HWシリーズ短胴形表示灯 製品寿命についてのお知らせ**φ22 HWシリーズ**

対象製品

- 製品名 : HWシリーズ短胴表示灯
 定格使用電圧 AC200/220V
- 形番 : HW1P-2JCM4※ (※色指定)
 HW2P-1JCM4※ (※色指定)
- 対象範囲 : 2012年7月9日～2017年4月14日出荷分

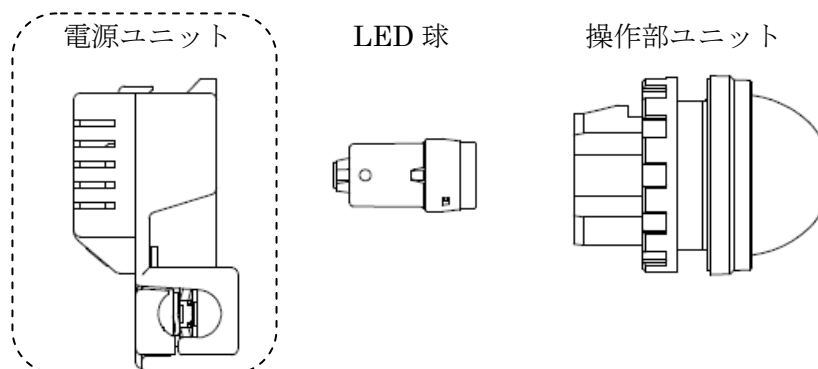
対象製品に使用していますコンデンサ部品の寿命にバラつきがあり、常時点灯で使用された場合に静電容量の低下が早くなる部品が一部含まれていることが確認されました。静電容量が低下しますと、それにもなって内部電流が低下し輝度が下がります。検証の結果、弊社カタログ記載の点灯寿命5万時間を平均寿命としては上回りますが、バラつきが大きい部品の場合、点灯寿命が半減する可能性があります。なお、点灯していない場合、静電容量は下がりにませんので輝度は低下いたしません。また輝度の低下以外に発火、焼損等に至る可能性はありません。

対象製品について代品を希望される場合は、弊社営業担当者、または下記のお問い合わせ先まで形番、数量をご連絡ください。

なお、代品の提供は下記“電源ユニット”とさせていただきます。
